Modulo per la presentazione delle osservazioni per i piani/programmi/progetti sottoposti a procedimenti di valutazione ambientale di competenza statale

ID: Codice procedura (ID_VIP/ID_MATTM):10844

Impianto per la produzione di energia elettrica da fonte eolica, costituito da 6 aerogeneratori della potenza complessiva di 37,2 MW, un sistema di accumulo da 25 MW e relative opere connesse in località "Rempillo" nel comune di Pitigliano (GR).

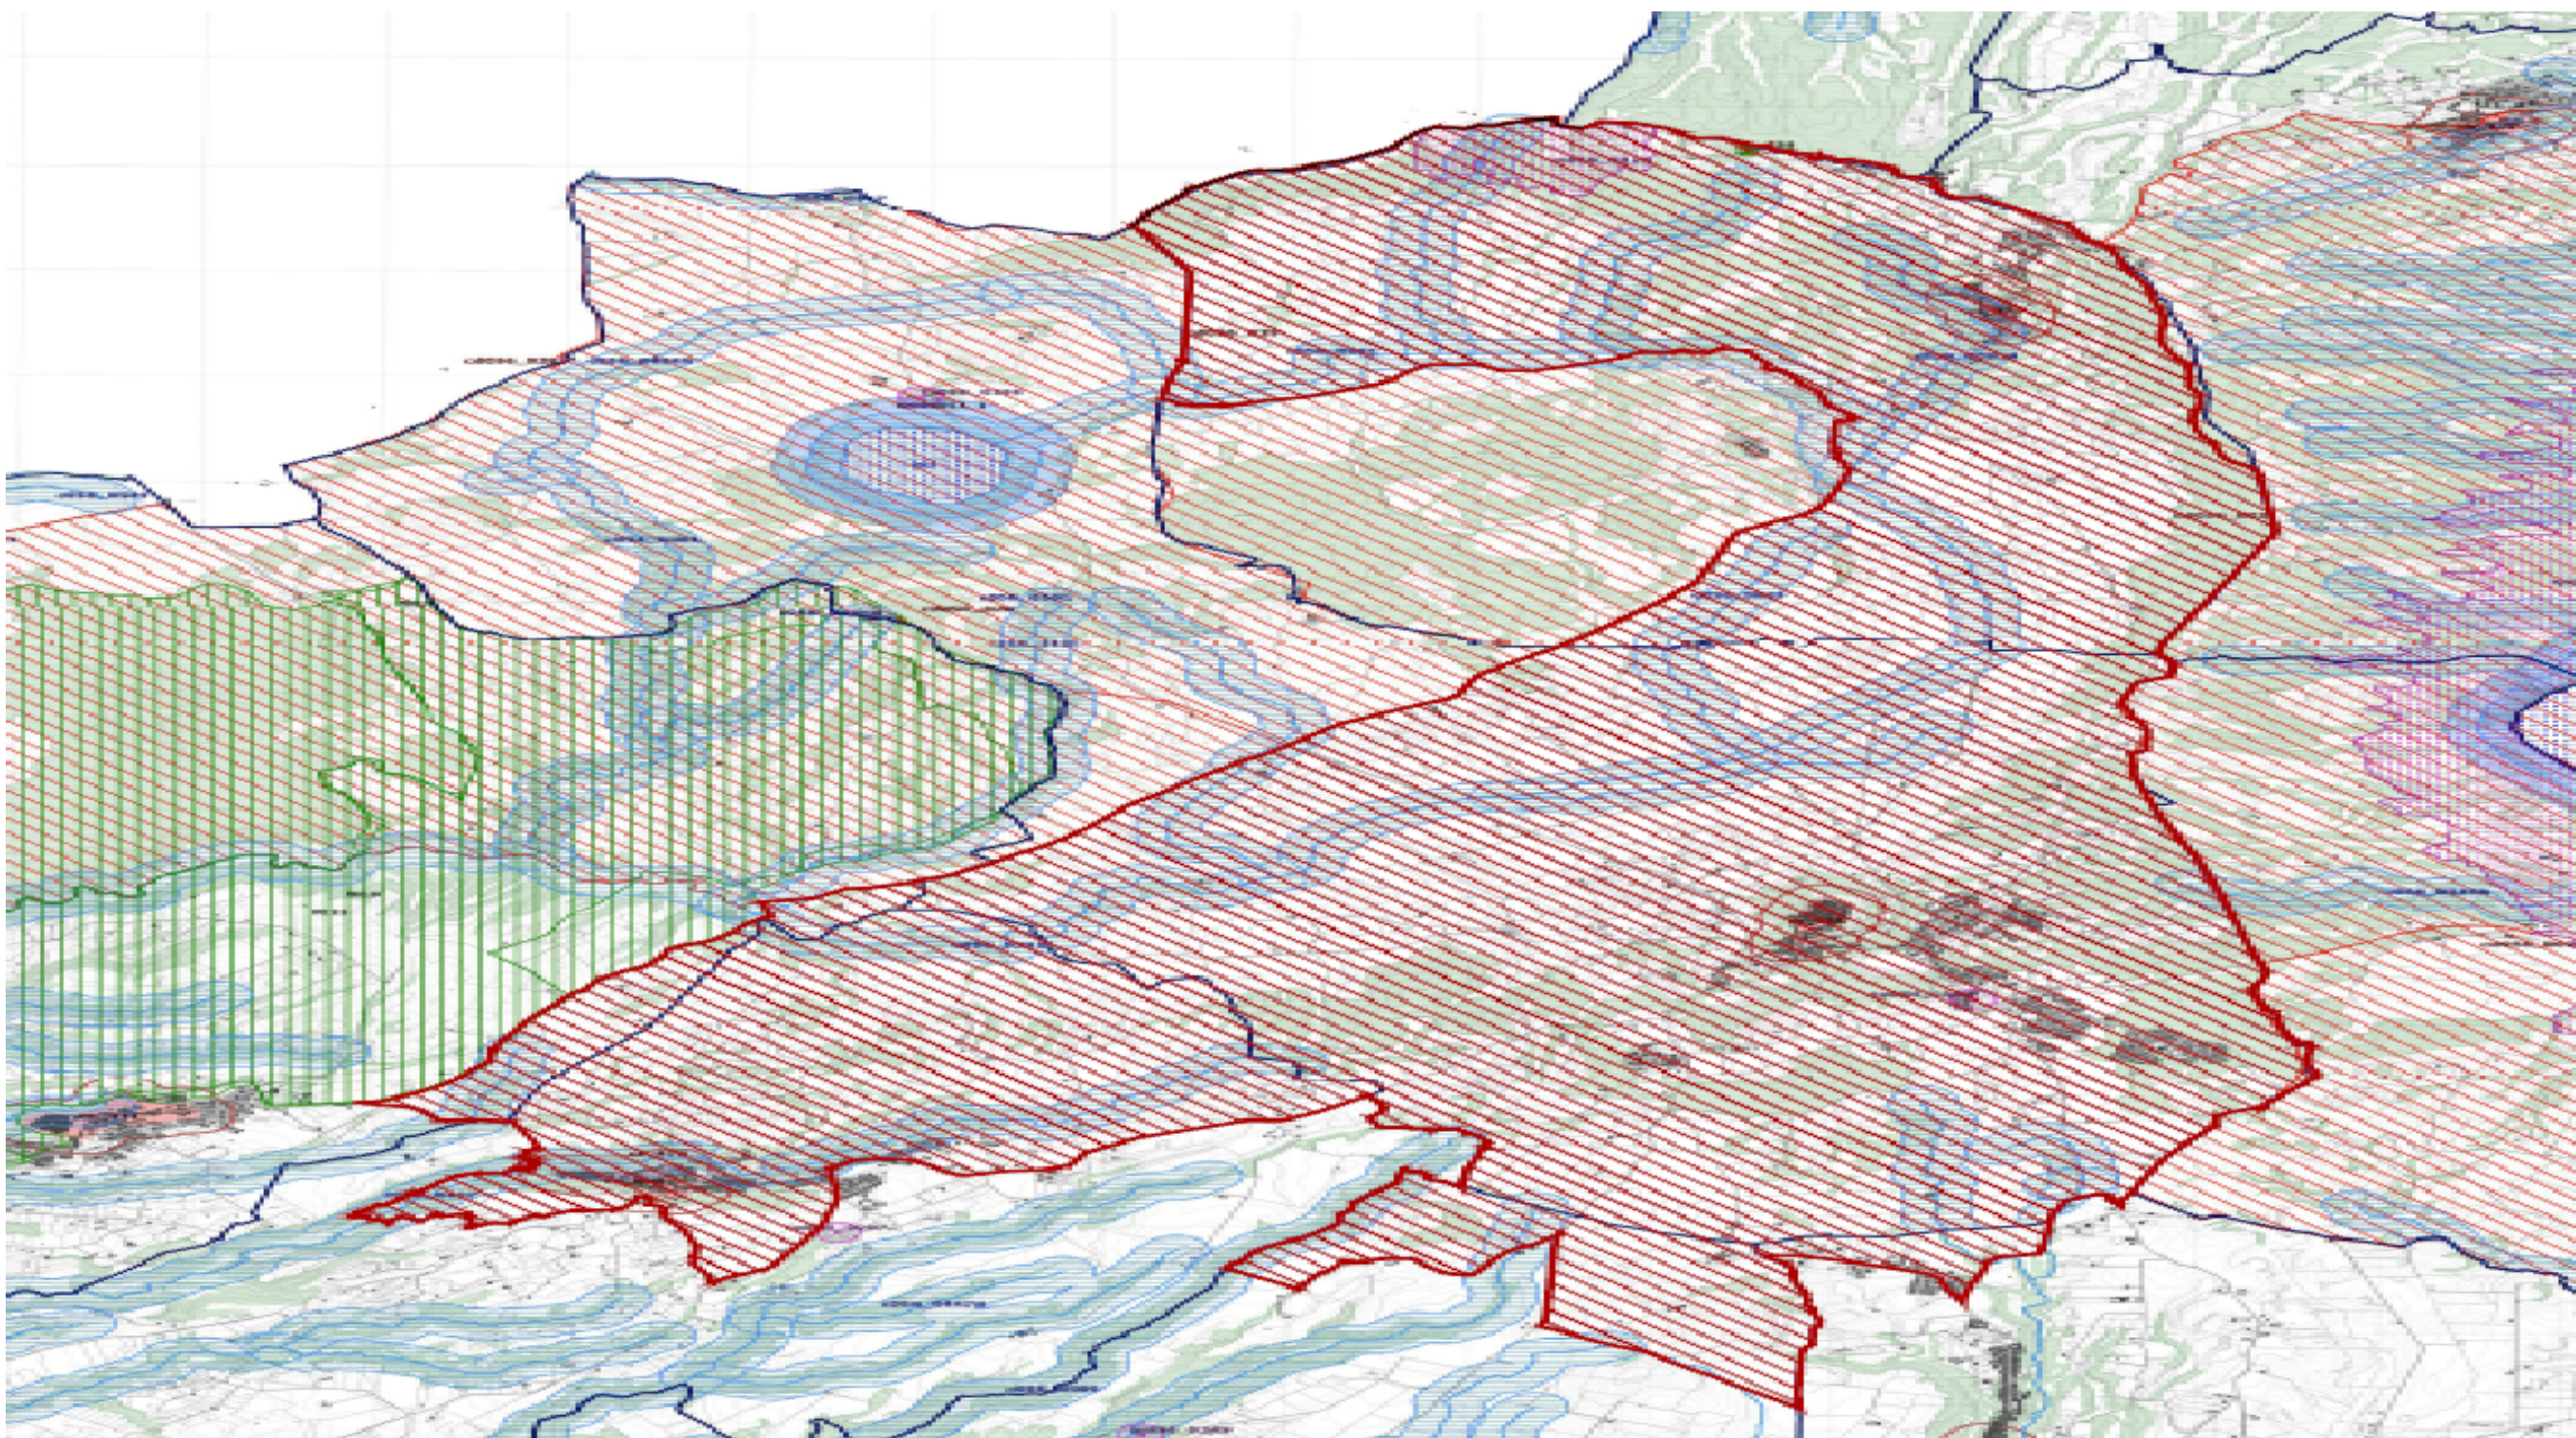
Alla luce del combinato disposto dal "vincolo sul patrimonio paesaggistico (artt. 136 e ss. e 142 del decreto legislativo n. 42/2004 e ss.mm.ii.) e sui beni culturali" (artt. 10 e ss. del decreto legislativo n. 42/2004 e ss.mm.ii.) e dal comma 8 lettera c-quarter del D.Lgs 191/2021 e ss.mm.ii si evince che, ad oggi, le aree in cui sono previsti gli insediamenti dei sei aereogeneratori dell'impianto eolico denominato "Rempillo" non sono idonee perché ricadono tutte all'interno della fascia di rispetto dei **beni paesaggistici di notevole interesse pubblico denominati "Conca del Lago di Mezzano e territorio circostante" (D.M. 22.05.1976)** comprendente anche il **vincolo "Selva del Lamone" (D.M. 22.05.1984)** tutelati **dall'art. 136 del Codice dei Beni Culturali e del Paesaggio** e in particolare un aereogeneratore (P01) è a 100 metri dal primo vincolo citato e gli altri cinque compresi in una distanza massima tra 1 km e 2 km (vedi immagine n. 1 dell'ALLEGATO). Nella fascia di rispetto dei 3 km anche la porzione di vincolo rappresentato dalla Selva del Lamone che gode di altre importanti tutele in quanto Riserva Naturale regionale (L. 394/91 e L.R. 29/97), Zona di Protezione speciale (ZPS) insieme ai Monti di Castro collegati tra loro da una Zona di Conservazione Speciale (ZSC), il sistema fluviale Fiume Fiora-Olpeta. La Selva del Lamone oltre il vincolo paesaggistico di notevole interesse pubblico che la rende area non idonea all'installazione degli impianti FER anche nelle sue fasce di rispetto dei 3 km, gode di un'altra tutela che ne rivela l'importanza di area di importanza internazionale per l'avifauna IBA (012) che viene collegata all'altra IBA (099) Lago di Bolsena attraverso la ZPS Caldera di Latera e la ZSC Lago di Mezzano che insieme sono compresi nel vincolo paesaggistico "Conca Lago di Mezzano..." e verranno uniti dal nuovo vincolo paesaggistico "*Ambito paesaggistico, geologico e geomorfologico dell'orlo della caldera di Latera e delle sue pendici interessate dai centri eruttivi periferici*" (si veda a riguardo la proposta pubblicata sul sito del MIC in data 09/08/2023 e

l'immagine n. 2 dell'ALLEGATO) all'area di notevole interesse pubblico "Conca del lago di Bolsena" (D.M. 24.10.1960). Praticamente una vasta zona che per interesse paesaggistico e naturalistico oltre che storico, archeologico e identitario rappresenta un unicum nel panorama nazionale.

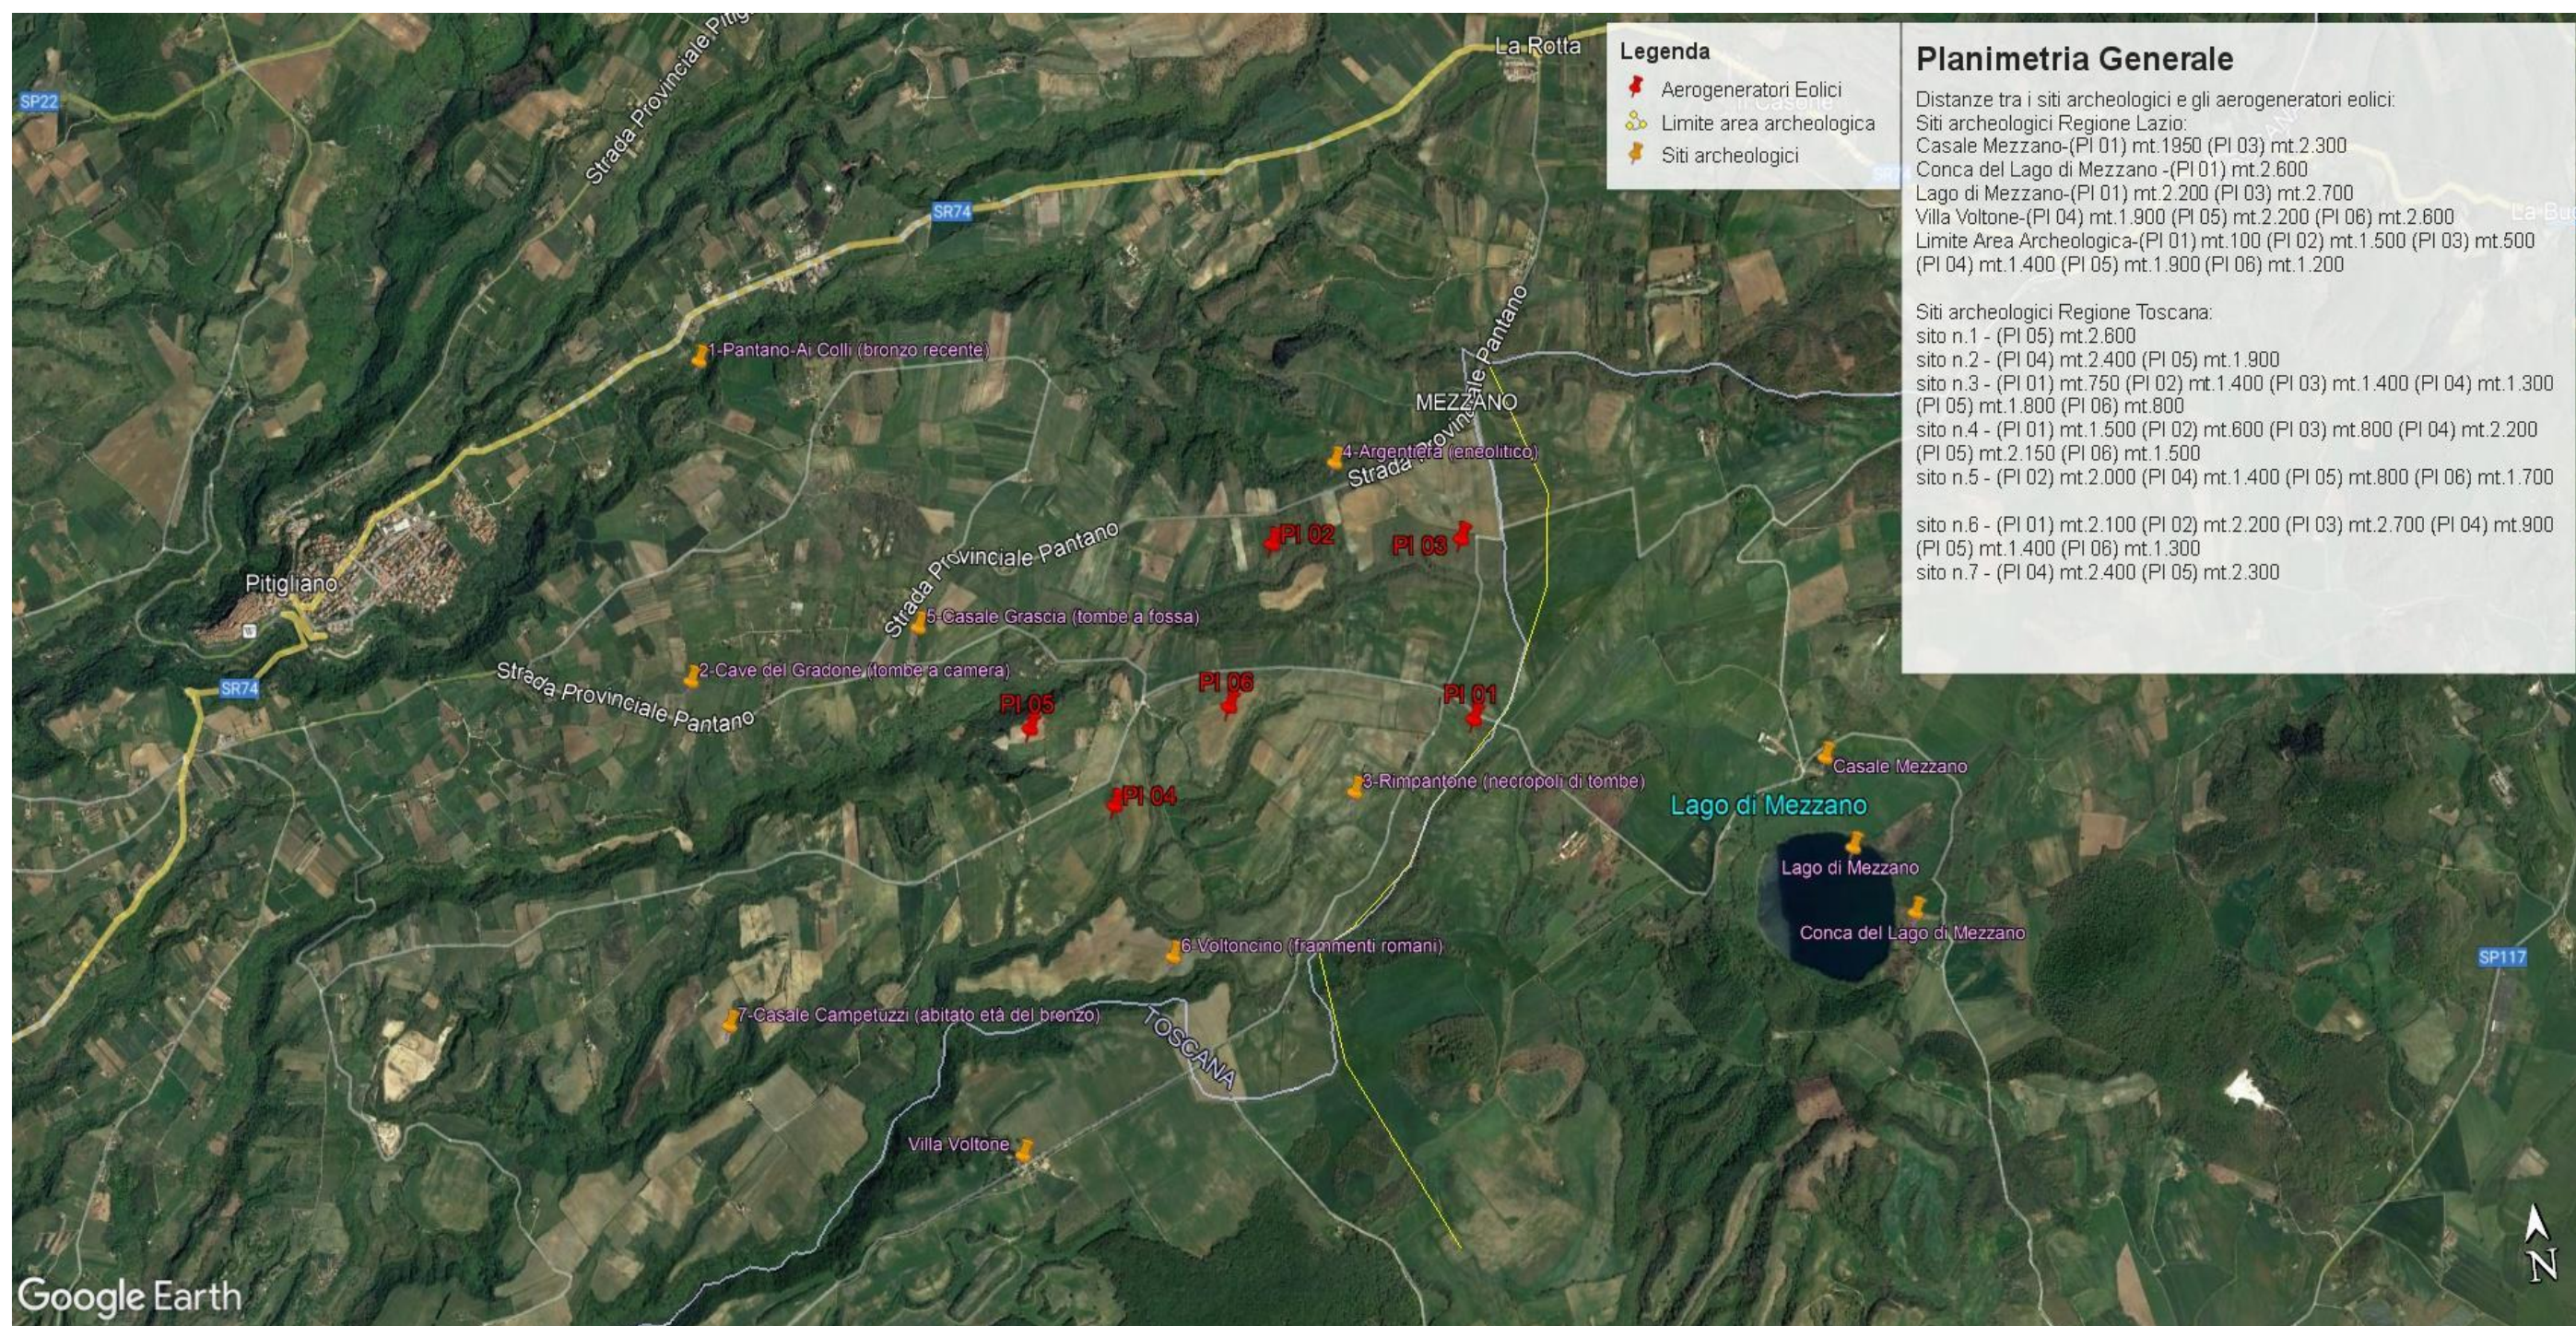
Inoltre, la zona in cui insisterebbe l'impianto eolico industriale Rempillo è compresa nelle fasce di rispetto di 3 km di diversi beni archeologici tutelati dalla parte II del Codice dei Beni Culturali (vedi

Allegato, immagine n. 3). Inoltre le pale P04 e P05 ricadono all'interno di un'area archeologica che la Proponente vorrebbe cancellare per il semplice fatto che non è riportata nel documento regionale ma nel documento provinciale come meglio dettagliato nell'Osservazione n. 5. Alla luce di quanto documentato appare chiaro quindi che la collocazione dell'impianto non ha tenuto conto alcuno dei vincoli dell'area nella quale è stato progettato e l'inserimento dell'impianto eolico nel paesaggio e sul territorio non è corretto (Allegato IV delle Linee guida nazionali di cui al D.M dello Sviluppo economico del 10.09.2010).
